訂 正 の お 願 い

2006.9 株式会社自研センター

*No.J-309 ニッサン エルグランド 2002 年 11 月（E51 系）を下記の通り訂正いたします。

P.14 B 010 フロントバンパ脱着・B020 フロントバンパ取替

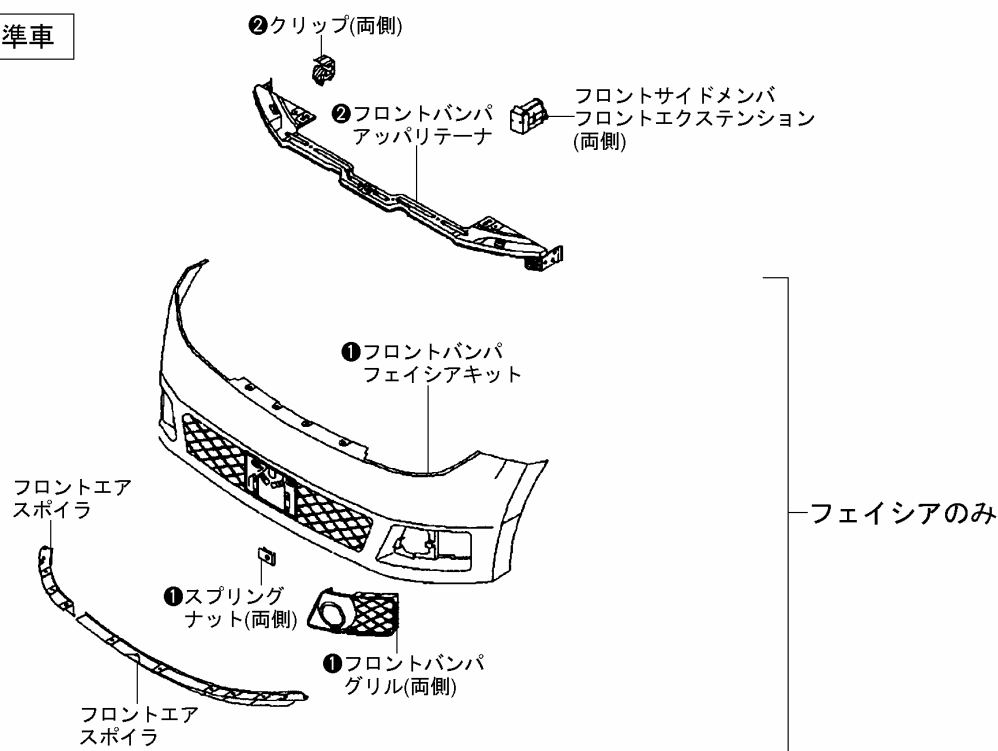
指数値および指数テーブル欄の一部変更訂正のため、差し替え願います。

削除・訂正

追加

B010 フロントバンパ脱着		1 台
フェイスのみ	0.70	フェイスのみの場合ヘッドランプ Assyの取外しは不要
	0.80 0.50	取外し状態 ・ラジエタグリル ・ヘッドランプ Assy
フォグランプ Assy付	0.10増	(含) 作業および部品の脱着 ・フロントバンパ アッパ リテーナ ・フロントサイド メンバ フロントエクステンション
		「備考」 ※レーザ レータ センサ (ディスタンスセンサ Assy) はラジエタアグリル中央部後方の位置にありマウント自体はラジエタコアセンササポート中央部に取付く。
B020 フロントバンパ取替		1 台
フェイスのみ	1.80 0.90	フェイスのみの場合ヘッドランプ Assyの取外しは不要
	0.80 0.70	取外し状態 ・ラジエタグリル ・ヘッドランプ Assy
ディスタンスセンサ Assy付	0.10増	(含) 作業および部品の脱着または取替 ・フロントバンパ アッパ リテーナ ・付属品 ・フロントサイド メンバ フロントエクステンション ・フォグランプ Assy付の焦点調整
	0.10増	「備考」 ※レーザ レータ センサ (ディスタンスセンサ Assy) はラジエタアグリル中央部後方の位置にありマウント自体はラジエタコアセンササポート中央部に取付く。
